CONCEPTION-REALISATION DU CENTRE PENITENTIAIRE DE CRISENOY (77)

DOSSIER DE DEMANDE D'AUTORISATION ENVIRONNEMENTALE UNIQUE

**Mémoire en réponse du maître d'ouvrage à l'avis de l'autorité
environnementale en date du 12 décembre 2025**

Figure 1 – évolution du périmètre du projet

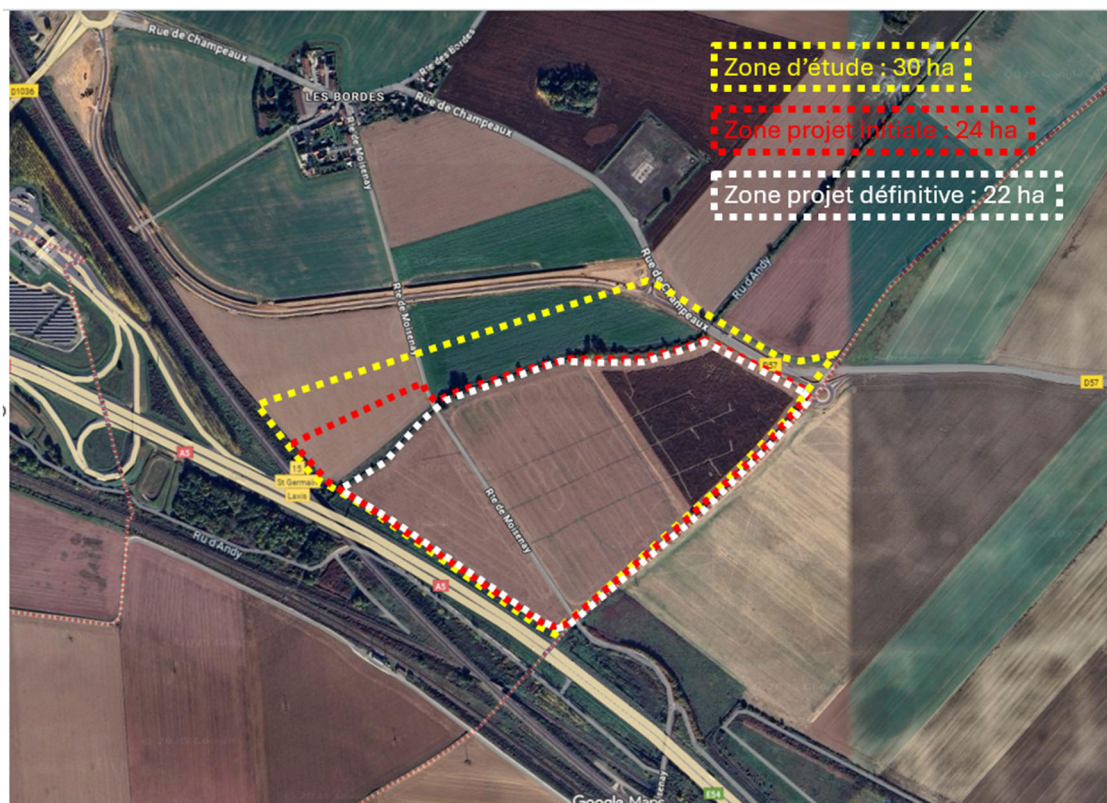
L'autorité environnementale recommande de nouveau de corriger dans le corps de son étude d'impact les surfaces concernées par l'implantation du projet.

Compte tenu de la durée des études, ayant démarré en 2021, et de la nature du projet, le périmètre du site d'implantation a subi des évolutions qui sont au nombre de trois. Ainsi, depuis les premières études et jusqu'à la définition du projet final, le périmètre définitif s'est précisé et a été affiné. De fait, le périmètre d'étude représentait une surface d'environ 30 ha, réduite à 24h dans le cadre de l'étude d'impact initiale, tandis que le projet définitif se fera sur 22 ha.

Ainsi, la première version du dossier d'étude d'impact a été rédigée avant la sélection du projet lauréat du marché de conception réalisation. Dans cette version initiale de l'étude d'impact, l'emprise définitive du projet n'était pas certaine. Au nord du rendu, tout particulièrement, l'APIJ retenait 2 ha de terrain voués à accueillir la déviation du chemin de Moisenay, sans que l'emprise de ce chemin dévié ne vienne contraindre l'implantation de l'enceinte pénitentiaire.

Au regard du projet retenu, et par conséquent dans l'étude d'impact mise à jour, il a été décidé de dévier le chemin au sud du ru d'Andy, puisque cela ne contraignait en rien l'implantation de l'enceinte pénitentiaire. Ce décalage permet d'éviter tout travaux liés à cette déviation au niveau du ru d'Andy, et d'ainsi mieux préserver cet élément remarquable du terrain. Les 2 ha initialement retenus sont finalement exclus du projet, réduisant dans le même temps l'impact du projet sur le monde agricole.

A fins de clarification, le schéma ci-après présente l'évolution du périmètre, suivant qu'il s'agisse du périmètre d'étude (30 ha, en jaune), du périmètre initial (24 ha, en rouge) ou du périmètre définitif (22 ha, en blanc).

Figure 3 - plan du scénario 3

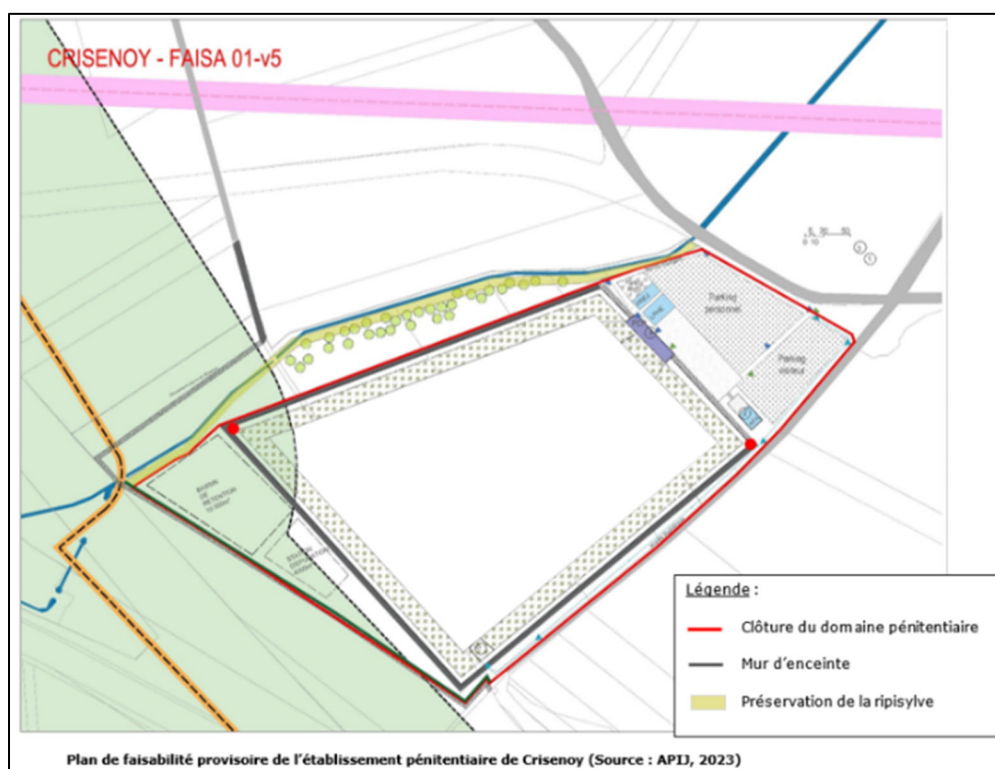
L'autorité environnementale recommande de préciser, dès que possible, la description des aménagements qui seront réalisés, en particulier les dimensions et la localisation des bâtiments.

Le projet définitif objet de l'actualisation est très proche de celui privilégié à l'issue de la faisabilité (contenue dans l'étude d'impact initiale) avec un travail d'optimisation concernant l'éloignement au ru d'Andy.

A ce titre, la comparaison avec le scénario 3 (présenté dans le document « Evaluation Environnementale » depuis sa première mouture) permet de mieux visualiser les efforts d'éloignement par rapport au ru d'Andy et en particulier

la volonté d'étendre la bande herbacée le long de la ripisylve du ru. Cet éloignement est par ailleurs un engagement pris par l'APIJ depuis la consultation du public réalisée dans le cadre de sa demande de déclaration d'utilité publique (DUP).

A cet effet, la distance entre le ru et l'angle sud-ouest du mur d'enceinte a été portée à plus de 50m, contre seulement quelques mètres sur le plan de l'étude de faisabilité (voir figure ci-après).

Figure 5 – extraits du SDRIF-E en vigueur

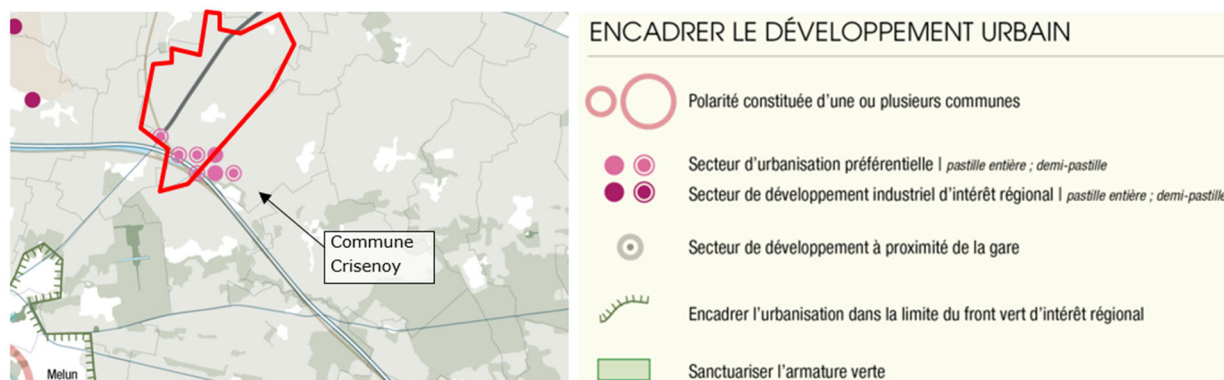
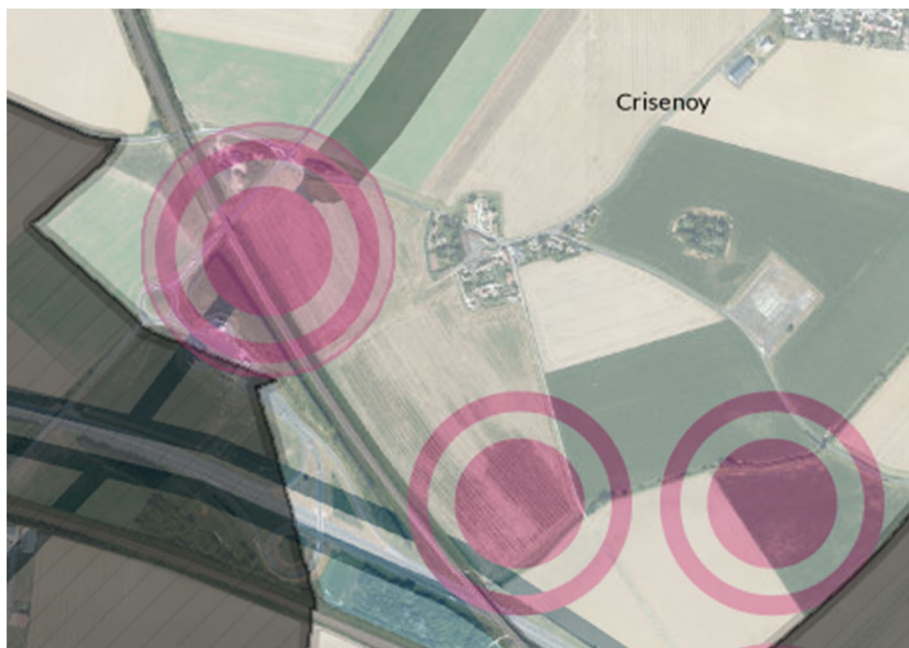
L'autorité environnementale recommande de nouveau d'identifier et d'éliminer tous les développements contradictoires, et d'harmoniser les illustrations et éléments écrits au regard de la dernière version du projet retenu afin de faciliter la compréhension du projet par le grand public. De la même manière, l'ensemble du document doit être harmonisé afin de faire référence à la version en vigueur des documents de planification (SDRIF-E et PLU). Ces corrections qui visent à clarifier le projet retenu et à réduire les incohérences du dossier devraient être réalisés avant le début de la consultation du public.

Par ailleurs, concernant les évolutions du SDRIF depuis la première mouture du document, le document a été repris afin de bien faire mention du SDRIF-E approuvé le 10 juin 2025 et entré en vigueur le 13 juin 2025.

Par ailleurs, la carte du territoire initiale (extraite du SDRIF) a été remplacée par une nouvelle extraite du SDRIF-E, qui prévoit 3 zones de 10 ha permettant à l'APIJ l'implantation du centre pénitentiaire dans ce secteur en autorisant le potentiel d'urbanisation et en qualifiant ces espaces de secteurs d'urbanisation préférentielle (p168) :

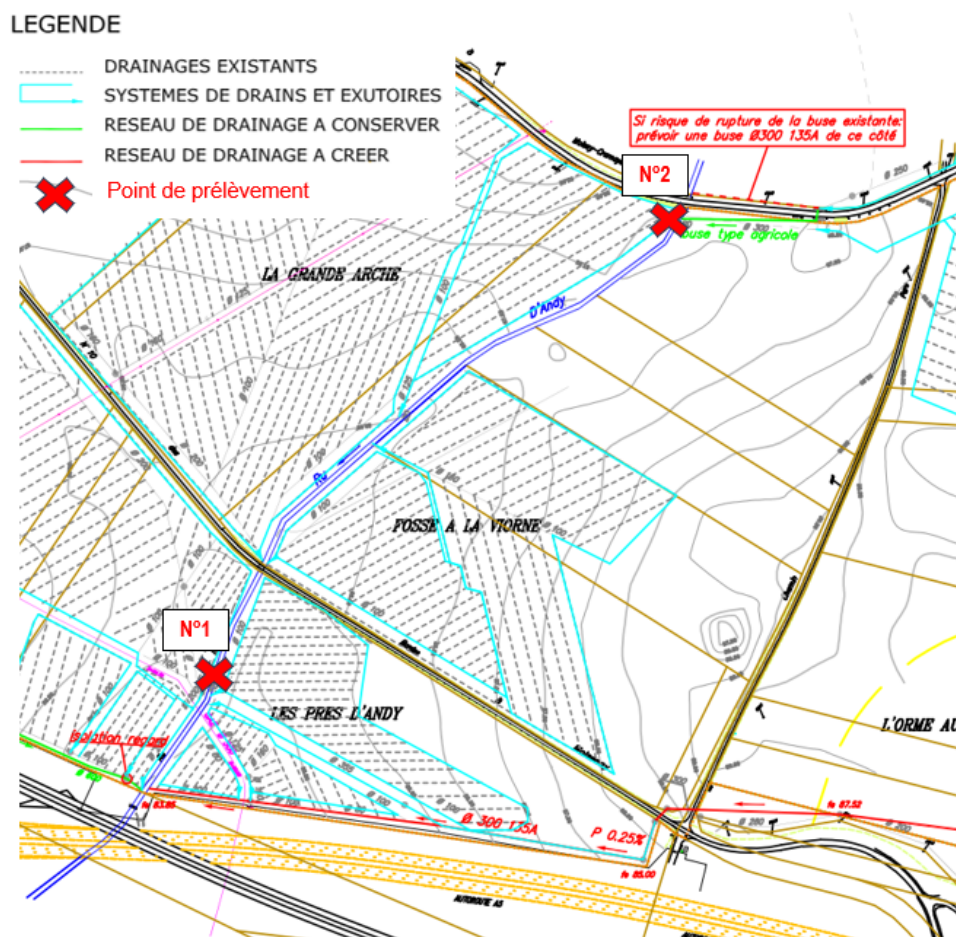
L'autorité environnementale recommande de préciser quelles seront les normes de rejet de la station d'épuration, et des ICPE du centre pénitentiaire pris en compte et de vérifier la bonne adéquation des rejets avec les objectifs qualitatifs de la masse d'eau correspondante.

Faute de données disponibles sur le ru d'Andy, les premières modélisations du groupement de conception-réalisation se sont basées sur les données de la Seine issues du site Naiades. Cette hypothèse a été écartée par les services instructeurs locaux, dans le cadre d'échanges visant à préparer le présent dossier, et a été remplacée par des mesures directement effectuées sur le ru d'Andy. Au regard des résultats obtenus, et sous le contrôle de la Police de l'Eau, des normes de rejet ont été fixées et indiquées dans le Dossier Loi sur l'EAU et indiqué dans l'étude d'impact.

Deux campagnes de mesures ont été réalisées afin d'évaluer la qualité de l'eau en amont et en aval de la station d'épuration, dans le but d'estimer l'impact réel des paramètres de traitement. Pour ce faire, deux points de

prélèvement ont été définis sur le site, identifiés comme n°1 et n°2 sur le plan ci-dessous. Le point n°1 est situé à l'emplacement prévu pour le rejet de la future station d'épuration, servant de référence pour caractériser l'état du ru avant toute influence des effluents.

Figure 6 – repérage du chemin de Moisenay, entre ses deux tracés

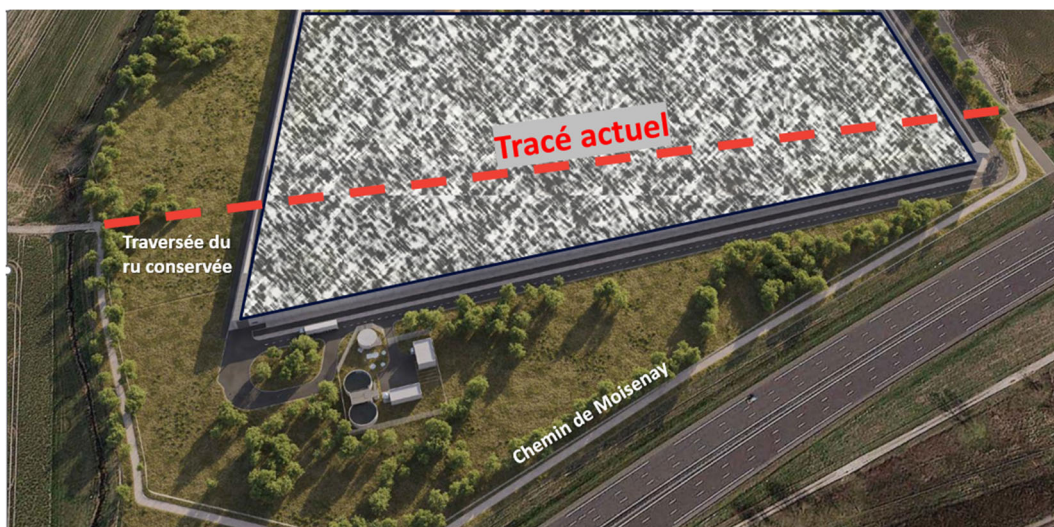
L'autorité environnementale recommande de nouveau de préciser l'usage et la fréquentation actuelle du chemin de Moisenay et d'anticiper les conséquences de son dévoiement susceptibles de nuire à sa qualité esthétique.

Dans le cadre du projet, le tracé actuel du chemin de Moisenay est intercepté sur sa portion traversant le site d'implantation du centre pénitentiaire. Afin de ne pas interrompre son itinéraire, ce dernier va contourner l'établissement pénitentiaire par l'Ouest de façon à se poursuivre entre l'autoroute A5 et l'établissement pénitentiaire.

Le nouveau tracé du chemin de Moisenay sera plus proche de l'A5 et à proximité de la voie logistique du centre pénitentiaire. Ce faisant, la qualité esthétique du chemin, sur cette portion sera impactée. Afin de limiter cet impact, des aménagements paysagers sont prévus le long du chemin.

Ainsi, la ripisylve permet de masquer le centre pénitentiaire depuis le chemin qui évolue au nord. Une haie champêtre multi strates sera plantée entre l'autoroute A5 et le chemin de Moisenay afin de favoriser le confort paysager des riverains utilisant ce chemin.

Le projet retenu par l'APIJ prévoit une déviation du chemin après le passage du ru afin de minimiser l'impact sur le cours d'eau et de limiter la modification apportée au tracé et à son esthétique. Enfin, le chantier démarrera par la création du chemin dans son tracé dévié, pour que soit ensuite défait le tracé actuel. Ce phasage permet de garantir une continuité d'existence du chemin.

Figure 8 - Masque paysager vis-à-vis du hameau des Bordes

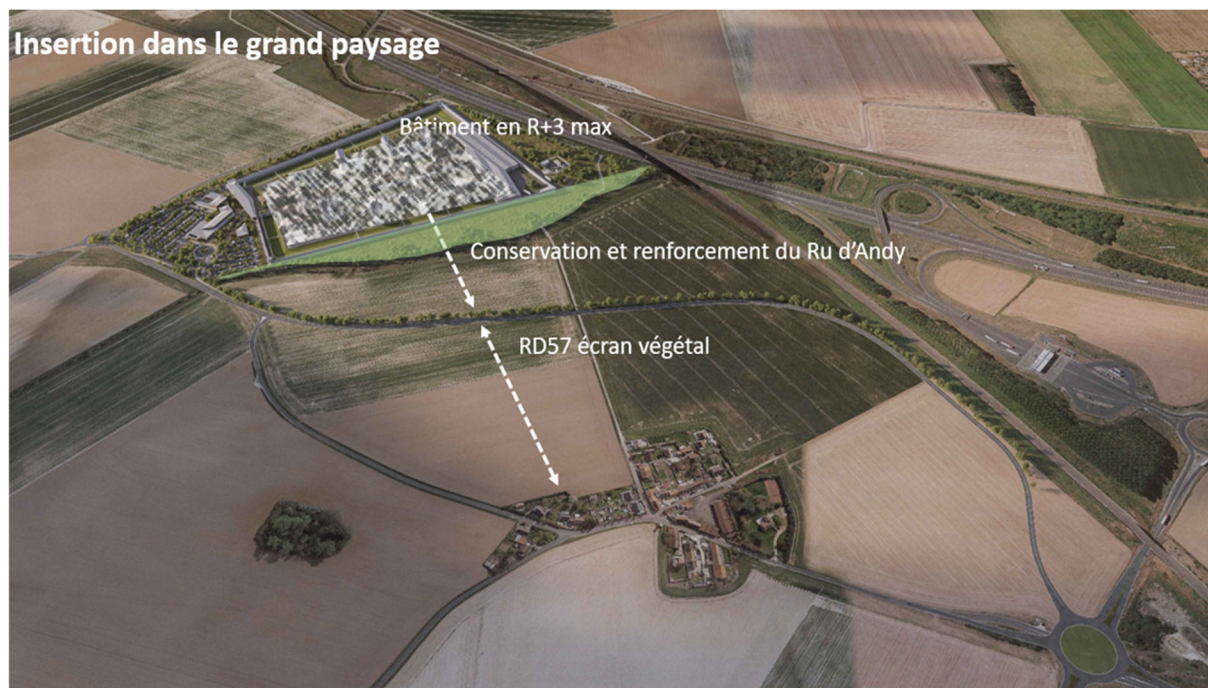
L'autorité environnementale recommande de nouveau de détailler plus précisément le traitement architectural et paysager du projet, et de démontrer son efficacité à travers des montages photographiques adaptés, ainsi que des vues depuis les Bordes, depuis l'A5, mais aussi des vues depuis le centre pénitentiaire en direction de l'autoroute et de la LGV. Il est également recommandé à cette occasion de préciser l'incidence du projet sur le périmètre du Plan de Paysage du Val d'Ancoeur.

- La mise en retrait des constructions vis-à-vis des limites du terrain, en particulier dans les axes panoramiques des habitations les plus proches, et la mise en place de masques végétalisés. Il est à noter que l'APIJ a participé au financement de la création d'un masque végétal supplémentaire, suivant la déviation de la RD57, faisant bénéficier le hameau des Bordes de deux masques successifs. Les visuels ci-après permettent de détailler les aménagements mis en œuvre en ce sens :

Figure 15- plan des espaces de végétalisation

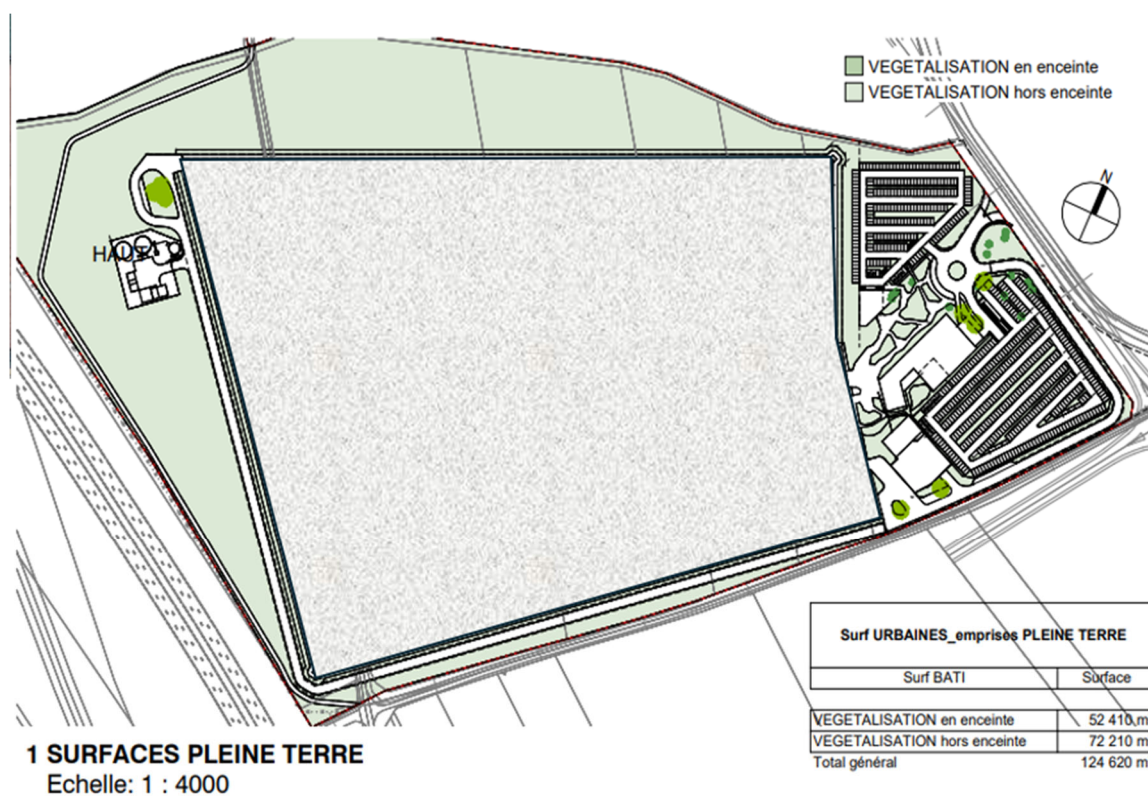
Au vu de l'état initial de la zone, qui met en lumière l'importance du ru d'Andy dans les continuités et fonctionnalités écologiques de la zone, l'autorité environnementale recommande de nouveau de justifier la suffisance de la mesure d'évitement (en phase travaux et exploitation) du ru d'Andy proposée, au regard des enjeux écologiques qu'il concentre et identifiés lors de l'état initial de l'environnement.

Il est enfin rappelé que le projet prévoit la création de plus de 7 ha d'espace végétalisé sans activité humaine majeure. Cela représente une amélioration substantielle en comparaison de l'occupation actuelle du terrain et de l'activité agricole qui s'y déroule.

La figure 8 permet de visualiser les espaces créés qui sont, de plus, situés dans le prolongement de la ripisylve du ru d'Andy.
